臺北市政府辦理「擬訂臺北市松山區敦化段四小段363-1地號等5筆土地」都市更新事業計畫及權利變換計畫案

聽證紀錄

壹、 聽證期日：中華民國110年7月12日（星期一）14時30分

附圖3

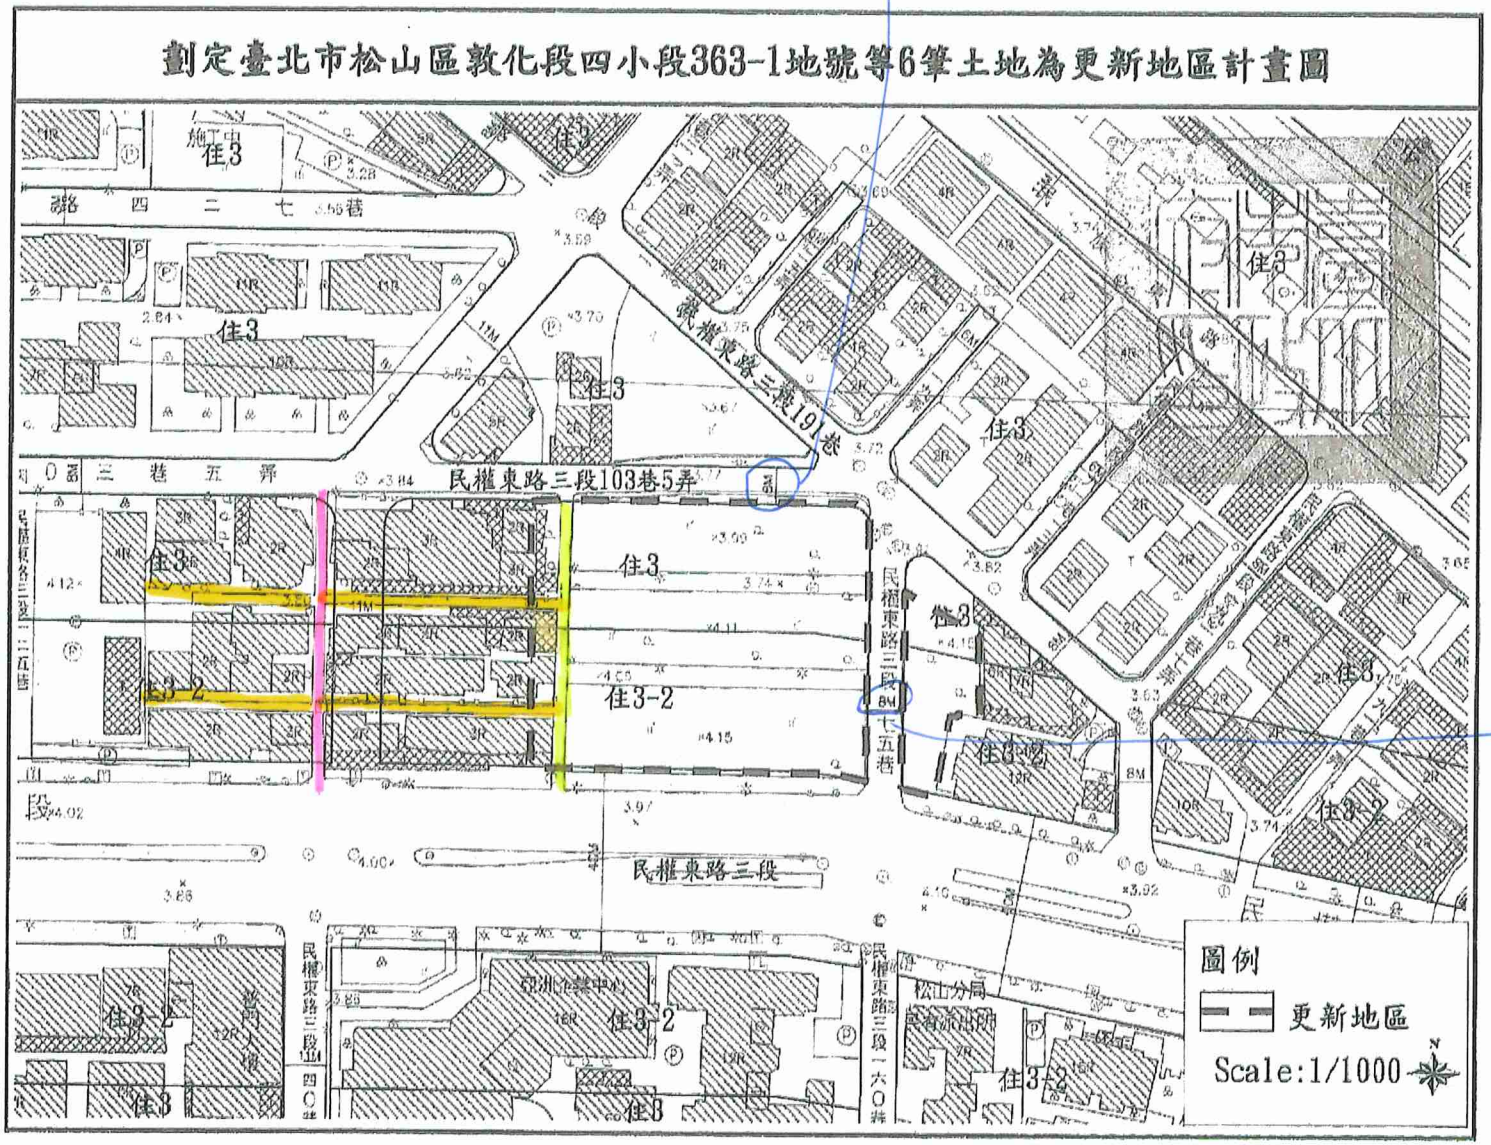
1） 都室更新計劃經由冠德建設取得標案，此一新標案建築四面為民權東路三段主路（雙向 4 綫道）民權東路三段 103 巷（8.0 M）民權東路三段 175 巷（8.0 M）與現在有巷道（圖紙標明 2.5M 但實際寬度應該是 3.0 M)

整齊者，應單邊退讓，使路寬合計達 4.0 M，依據冠德建設一樓平面圖現有巷道僅留出 2.5 M（實際附近小巷道目前都已寬 3.0 M 供附件居民出入，相對巷道 153 巷為 50 年前的設計也達寬度 3.5M）

5） 本人提出對這個計劃案的意見及為將建築物的第四面現有巷道根據臺北市面臨現有巷道申請建築原則第六項留出最少 4.0 M（不少于現有的 3.0M）加上建築公司依法預計留出的 4.0M 帶狀開放空間，如此可以顯示出建築物的宏偉與美觀，并與緊鄰的舊建築作一區隔，這樣對市政府，都更中心·，建築公司規劃的宏觀與老百姓的觀感均有助益

(1) 陳情人所述之現有巷非於都市更新範圍內。

(2)更新單元臨現有巷側退縮留設4米帶狀開放空間。

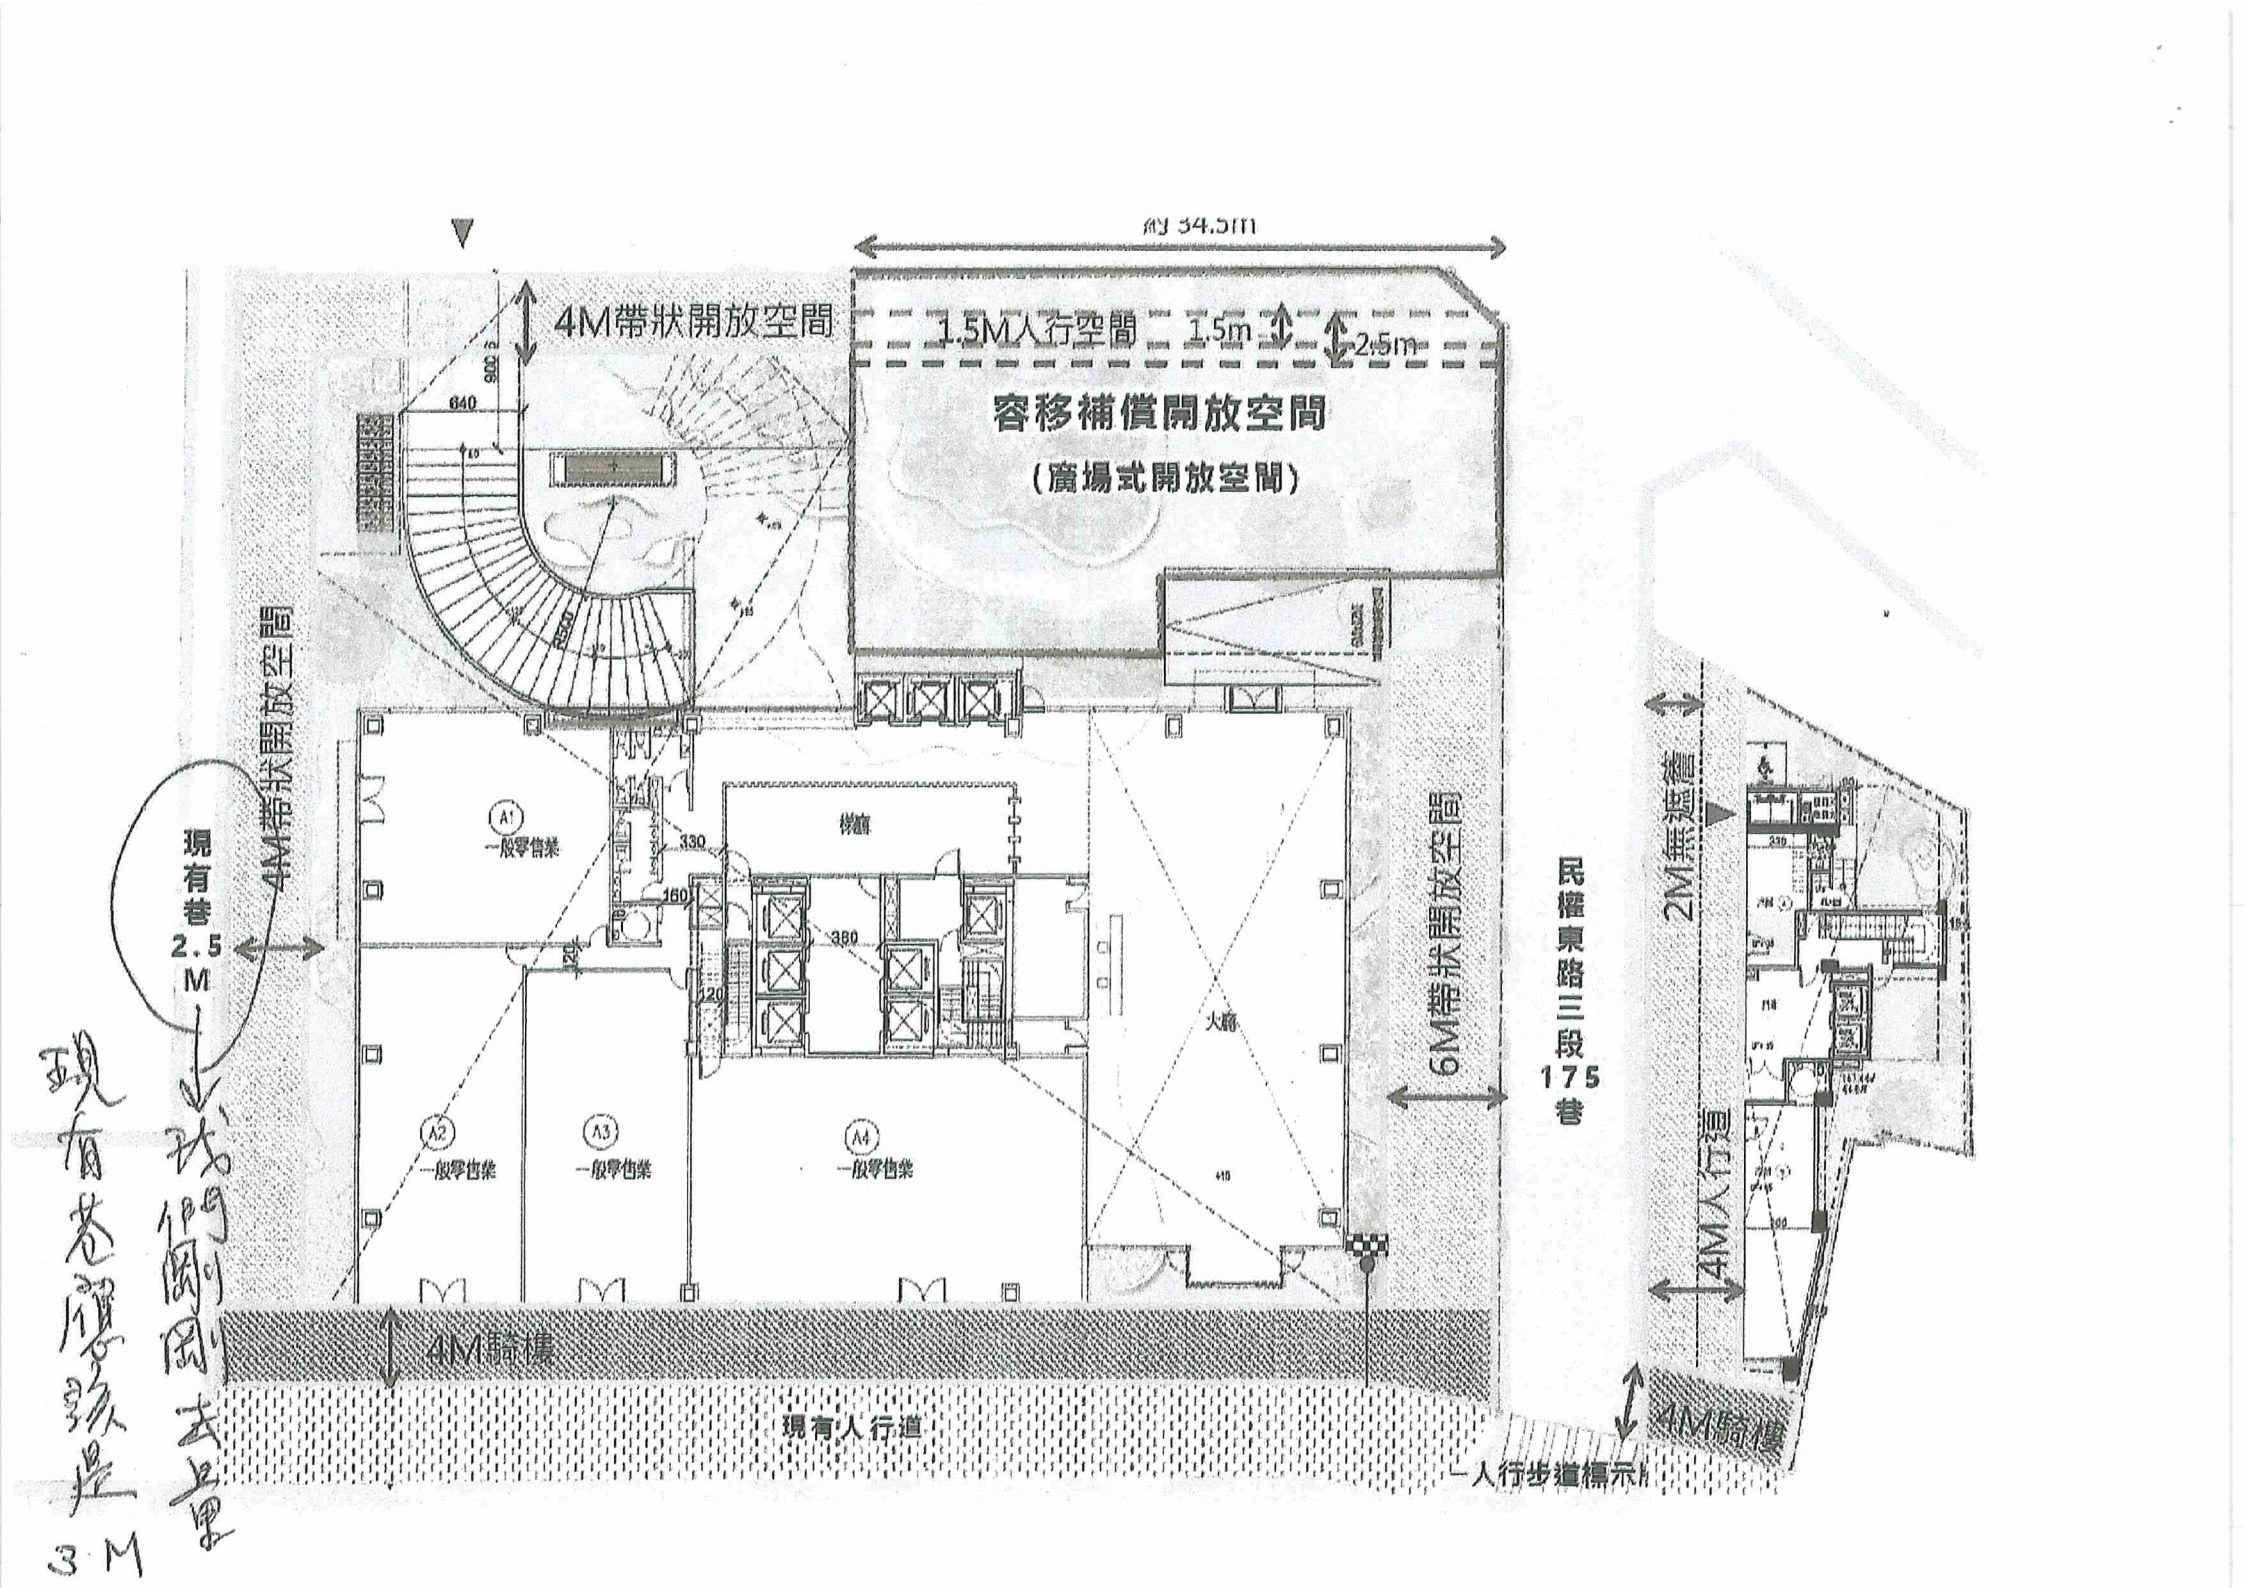
4） 2021 年在臺北市政府領導下，對松山區敦化段四小段 363-1 地號等 5 筆土地采取更新計劃，新建築對周圍環境，臺北市容與附件居民均為一件令人振奮的計劃；但是對這一個大氣新型的建築卻在建築的三面為寬廣巷道時卻在第四面現有巷道部分采取縮小巷道為 2.5M 的計劃實在另人不解。同時也造成建築物美觀上的缺陷，
